Plan PM-27 _ Ind2 : Huisserie métal - Pose pour isolation thermique par l'extérieur (ITE)

Gamme résidence et métalforce

Cahier technique

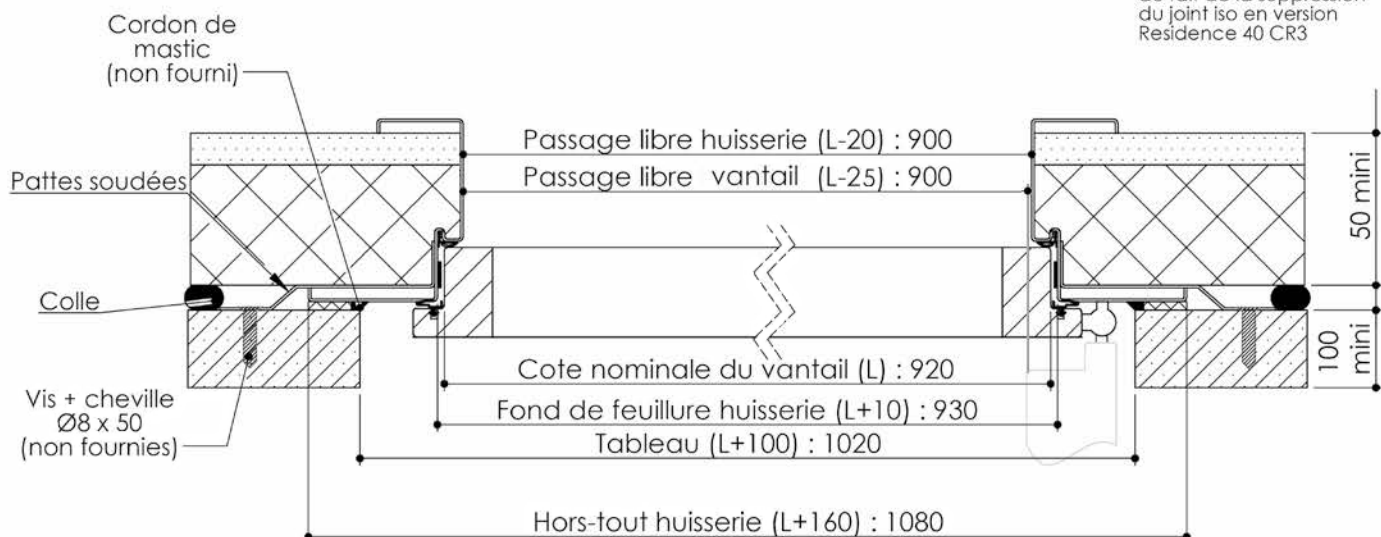
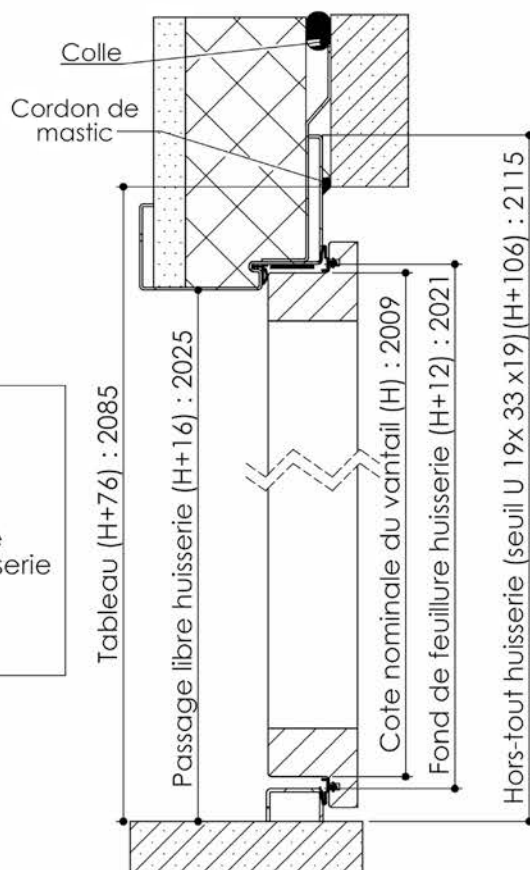
*la cote passe à 33 du fait de la suppression du joint iso en version Residence 40 CR3
